## **„Modernizace a dostavba ŽST Praha Masarykovo nádraží“**

### **Vysvětlení, změny a doplnění zadávací dokumentace - Dodatek č. 3**

SO 11-12-01 – Nástupiště

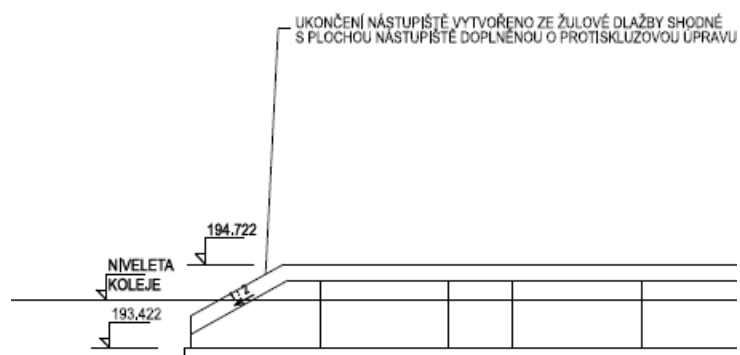
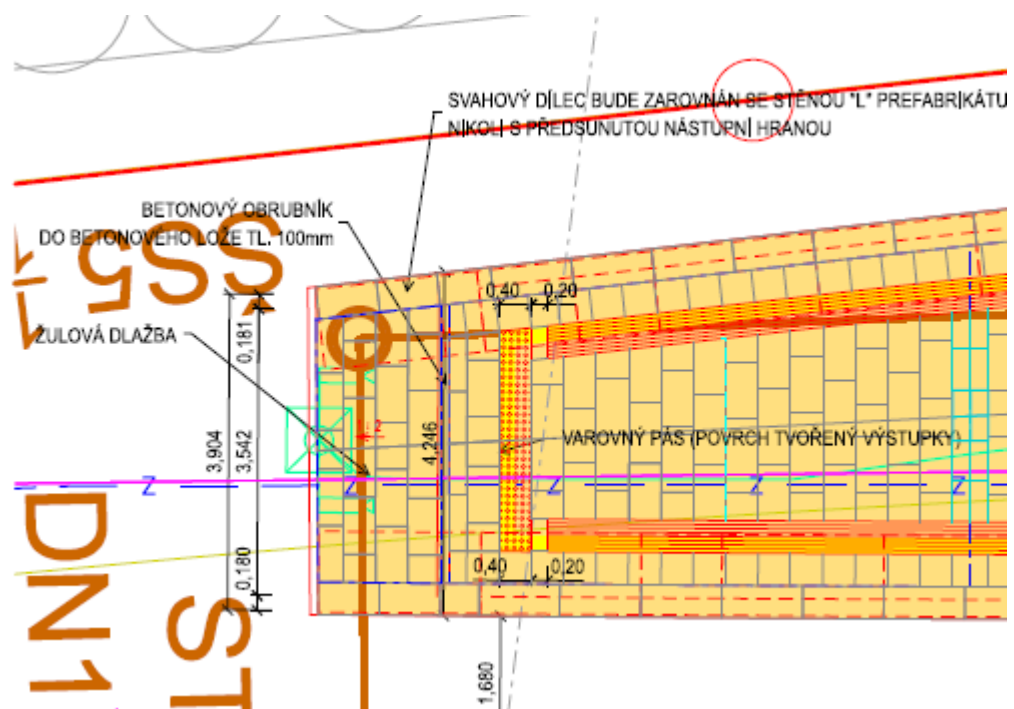
- Pol. č. 30: NÁSTUPIŠTĚ - UKONČENÍ NÁSTUPIŠŤ NENÁSTUPNÍ HRANOU NA BETONOVÉ ZÍDCE S OCHRANNÝM ZÁBRADLÍM JAKÉKOLIV VÝŠKY uvádí výměru 115 M, popis položku odkazuje na TZ a situace. Jaký druh materiálu a práce je uvažován v položce a kde se konkrétní předmět nachází? Předpokládáme, že zábradlí ukončující nástupiště směrem k „dvoraně“ je obsahem položky č. 31.  
Dle výkresové dokumentace jsou nástupiště ukončena „pouze“ obrubníkem

Jedná se o místa, kde je nástupiště ukončeno nenástupní hranou, a to betonovou zídou se zábradlím. Místa jsou následující: Konec nástupiště č.3 směrem ke koleji č. 5 (13m), konec nástupiště č.1 směrem ke koleji č. 309 (74m) a střed nástupiště č.1 směrem ke koleji č.309 (28m). Zábradlí je součástí položky č. 31.
